USZCZEGÓLOWIENIE ZAKRESU, DODATKOWE WYTYCZNE DO PRAC ZWIĄZANYCH Z ROBOTAMI WYKOŃCZENIOWYMI KLATKI SCHODOWEJ ORAZ PIĘTRA ROZBUDOWY BUDYNKU SOCJALNO-BIUROWEGO

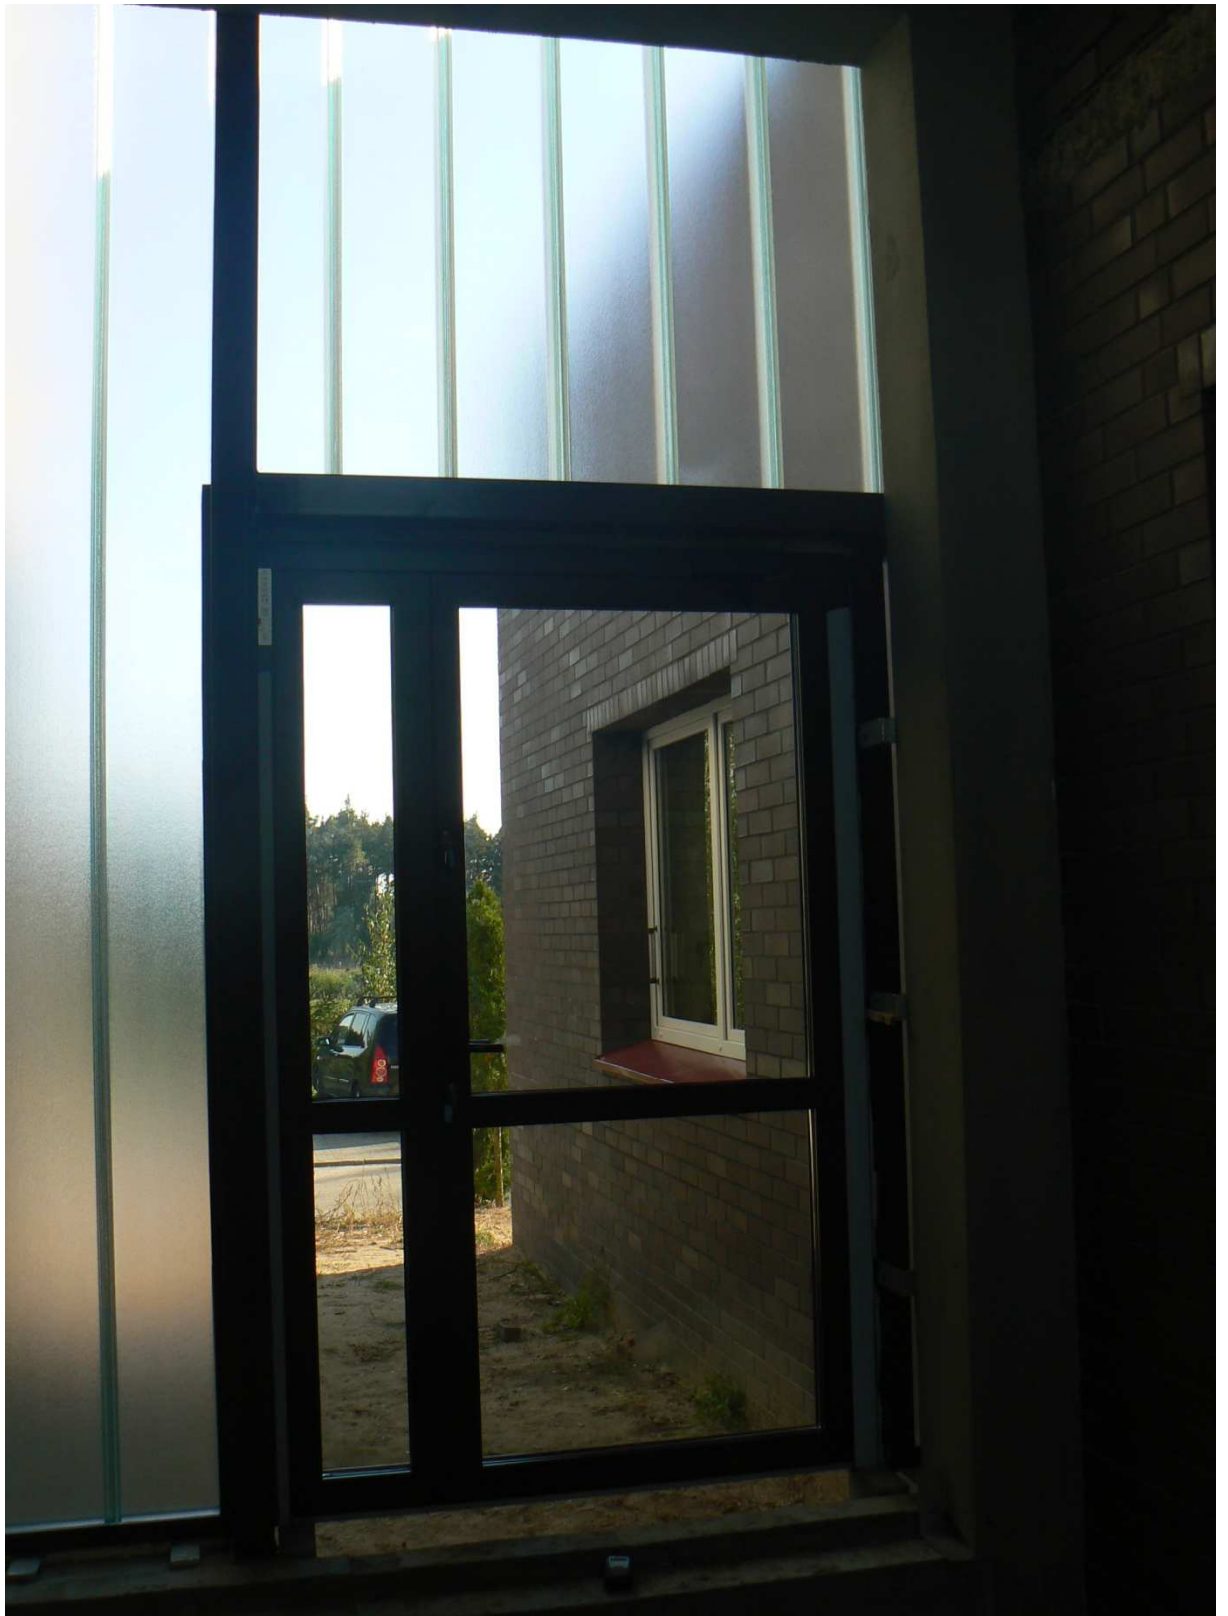
2. Utwardzenie terenu (zwiększony zakres – wg rysunku nr 1 i 2) wraz z podjazdem dla niepełnosprawnych są objęte zakresem przetargu.
3. Wykonanie zieleni wokół budynku nie jest objęte zakresem przetargu.

- podniesienie poziomu posadzki na poziomie przyziemia wg wytycznych na rysunku nr 1 w klatce schodowej oraz korytarzu w budynku istniejącym,Uzyskanie właściwych poziomów powierzchni należy wykonać za pomocą z gotowej suchej masy styropianowo - cementowej 20/80 (nie zawierającej piasku) o współczynniku $\lambda=0,022 \text{ W/mK}$ i masie ok. 280 kg/m^3 , wytrzymałość na ściskanie $\geq 0,40 \text{ MPa}$, wytrzymałość na zginanie $\geq 0,15 \text{ MPa}$, na której należy wykonać posadzkę cementową grubości 6 cm zbrojoną siatką przeciwskurczową lub włóknem rozproszonym np. zaprawa Polytatech 20/80. Stopnie schodowe oraz murek oporowy pochylni należy wykonać z betonu B15.

- wykonanie pochylni dla osób niepełnosprawnych na korytarzu istniejącego budynku wg wytycznych na rysunku nr 2,
Balustrady pochylni należy wykonać z stali nierdzewnej, matowej. Na pochylni, podeście oraz schodach istniejącego korytarza ułożyć nowe płytki gresowe (antypoślizgowe min R9, odporność na ścieranie min. klasa IV) wraz z cokolikiem wysokości 10 cm nawiązujące kolorem do istniejących na posadzce.- wykonanie nowej lamperii ścian oraz roboty malarskie
Na ścianach korytarza ułożyć tynk dekoracyjny na zagruntowanym podłożu, dyspersja żywic z tworzywem sztucznym, porowatym, drobnoziarnistym, wytrzymałym i łatwym w utrzymaniu w czystości, odpornym na uszkodzenia mechaniczne, niepalnym o wys. 1,6 m. Pozostała część ścian oraz sufit - farba zmywalna odporna na szorowanie i środki czystości w kolorach jasnych.10. Zrezygnowano z wykończenia ścian elewacji okładziną systemową z lekkiej płyty z mielonego klinkieru i żywic gr. 4-5 mm o charakterze cegły licowej. Na wykonanym

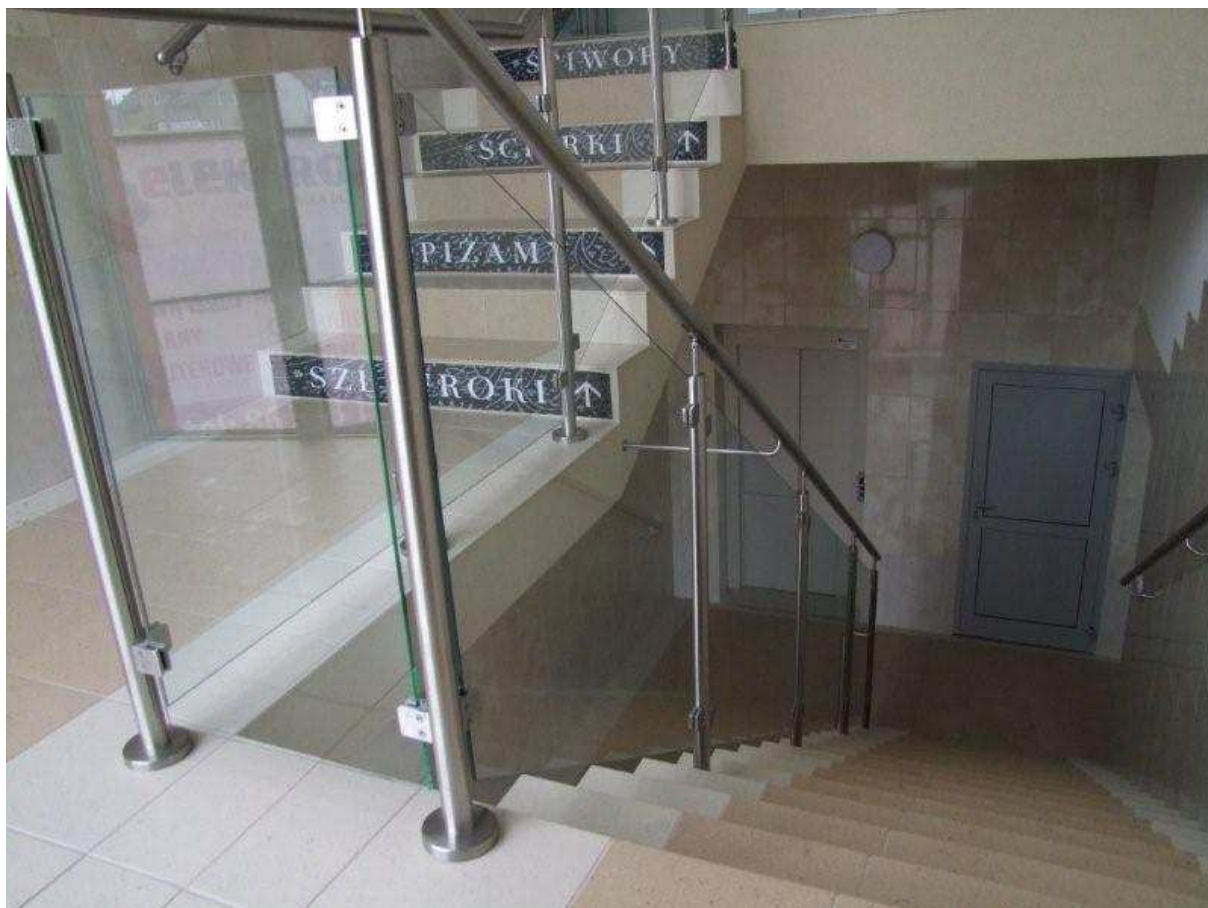
12. Uzupełnienie stopni biegu dolnego klatki schodowej:
Należy wykonać nadlewki stopni biegu z masy naprawczej masy betonowej celem uzyskania jednakowej wysokości. Pierwszy bieg należy uzupełnić o nadlewkę grubości 10 cm a pozostałe proporcjonalnie aż do zniwelowania różnic wysokości
13. Obudowa przy przeszkleniu klatki schodowej od wewnątrz:
- od strony wewnętrznej klatki schodowej należy zabudować widoczne słupki z ramą konstrukcji pod drzwi wejściowe szklenia pod obwodie za pomocą płyty gipsowo-włóknowej gr 10mm, dwukrotnie wraz z malowaniem.

- ościeża przy przeszkleniu od ściany tynkowanej wykończyć gładzią gipsową wraz z malowaniem

-na ościeżu przy przeszkleniu od strony ściany klinkierowej przykleić płytę gipsowo-włóknową gr 10mm i pomalować

- ościeża przeszklenia przy podeście oraz podciągach piętra należy zabudować po obwodzie za pomocą płyty gipsowo-włóknowej gr 10mm, dwukrotnie wraz z malowaniem

- kątowniki służące do mocowania konstrukcji szklenia pomalować na kolor biały farbą do malowania ocynkowanych elementów.
